Verlag van inspraak watergebiedsplan Groot Wilnis-Vinkeveen e.o.

21 november 2018

1.1 Besluitvorming Ontwerp Watergebiedsplan Groot Wilnis-Vinkeveen e.o.

2 Droogvallende sloten, splitsen peilgebied 24

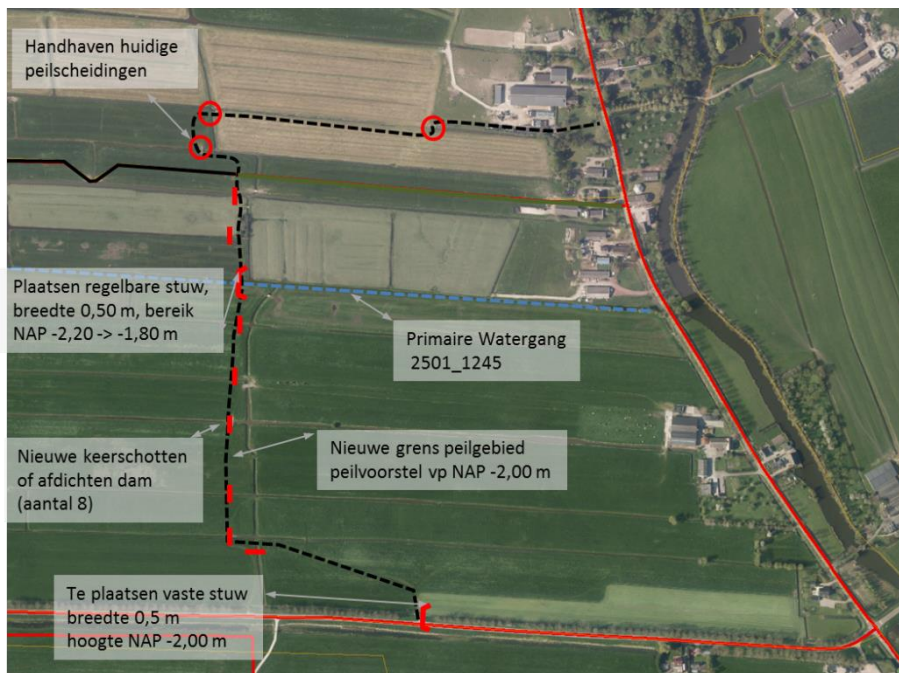
Wij hebben uw zienswijze zorgvuldig meegewogen bij het vaststellen van het definitieve plan. Dit heeft geleid tot enkele aanpassingen in het plan. De grens tussen peilvakken 2501-24 en 2501-25 wordt niet gewijzigd ten opzichte van de huidige situatie en de primaire watergang wordt niet verlegd. Dus ook de bijbehorende maatregelen vervallen.

Daarnaast zijn diverse zienswijzen door derden ingediend op het afsluitbaar maken van inlaten en dat vooral in relatie tot de grote hoogteverschillen tussen oost en west in peilvak 2501-24. Na overleg met u (4 juli 2018) en andere direct belanghebbenden is de opsplitsing van peilvak 2501-24 in een hoger (oostelijk) en een lager gelegen peilvak (westelijk) toegevoegd aan het plan. Het nieuwe, hoger gelegen, peilvak krijgt een iets hoger peil (NAP -2.00 m).

De opsplitsing van peilvak 2501-24 in een hoger en een lager gelegen peilvak door het plaatsen van stuwen is toegevoegd aan het plan. Het nieuwe, hoger gelegen, peilvak krijgt een iets hoger peil (NAP -2.00 m).

Maatregel	M02-1	Droogvallende sloten Splitsen peilgebied 24			
Ligging					
<i>afvoergebied</i>	2501				
<i>Peilvak(ken)</i>	2501-24				
Type maatregel	Uitvoering				
Financiën					
<i>Investering</i>	€				
<i>Kale kosten</i>					
Planning					
<i>Vorbereiding</i>					
<i>Uitvoering</i>					
<i>Overdracht</i>					
Doel en doelrealisatie					
<i>Doel</i>					
<i>Doelrealisatie</i>	<i>Peilvak</i>	<i>Peilinstelling</i>	<i>NBW</i>	<i>KRW</i>	<i>Planning</i>
	2501-24				
<i>Toelichting</i>	<p>Het oostelijke deel van peilgebied 24 is relatief hooggelegen en heeft (lokaal) een erg grote drooglegging. Bij het instellen van nieuwe peilbesluit staat er geen of erg weinig water in de sloten. Om dit knelpunt op te heffen worden er peilscheidingsschotten en twee stuwen, waarvan er een regelbaar is, in de sloten geplaatst. Het peilgebied wordt in tweeën gesplitst.</p> <p>Splitsing van het peilvak geeft een nieuwe barrière voor vismigratie. Er wordt echter toch geen vispassage aangelegd omdat het wateroppervlak van het nieuwe peilvak (ongeveer 2,5 ha) te klein is om efficiënt een vispassage aan te leggen.</p> <p>NB In de oorspronkelijke maatregel van het ontwerp watergebiedsplan is voorgesteld om het laaggelegen noordwestelijke deel te verlagen en met peilgebied 25 te koppelen. Na veldbezoek en overleg met de grondeigenaren is de maatregel vervallen.</p>

M14-1 Instellen peilen. Aanpassen stuwen.

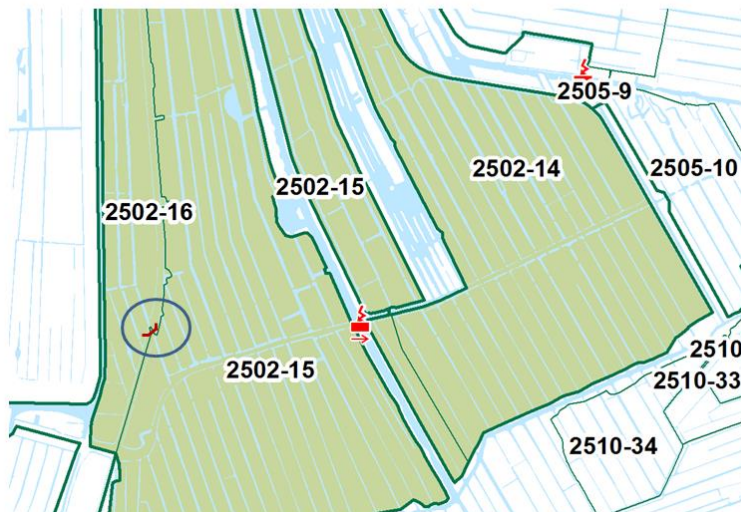
- e) U constateert dat in het watergebiedsplan staat dat in peilvak 2502-16 landbouw de hoofdfunctie is. U stelt dat dit niet correct is. Het betreft het Gagelgebied, dat als natuur in het vigerende bestemmingsplan is opgenomen.

Om de nieuwe peilen in te stellen zijn in enkele peilgebieden aanpassingen van de stuwen nodig. In peilgebied 2502-16 is dat één stuw.

Om de nieuwe peilen in te stellen zijn in enkele peilgebieden aanpassingen van de stuwen nodig. In peilgebied 2510-12 zijn dat 5 stuwen.

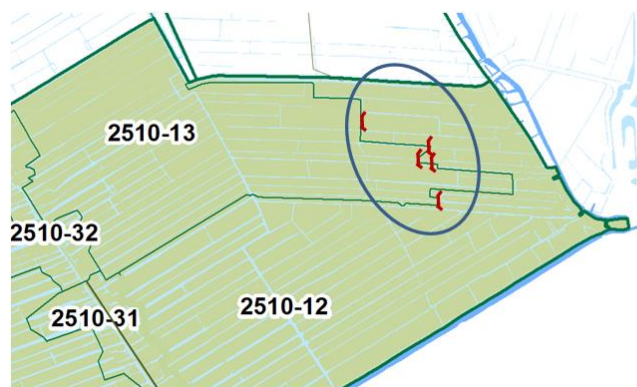
Het waterpeil in peilgebied 2510-12 wordt continue geregistreerd. Zodra het peil te hoog wordt krijgen onze medewerkers een signaal en wordt de stuw aangepast door er een aantal balkjes van af te halen. Dit blijkt in bepaalde situaties onvoldoende. Daardoor kunnen het peilgebied 2501-12 en het bedrijventerrein het regenwater niet snel genoeg kwijt. In het watergebiedsplan wordt de stuw aangepast naar een handbediende klepstuw met een groter bereik voor een verbetering van de afvoer. Daarnaast wordt met het verruimen van watergang 2510_3327 de waterafvoer richting het gemaal Dooijersluis verbeterd.
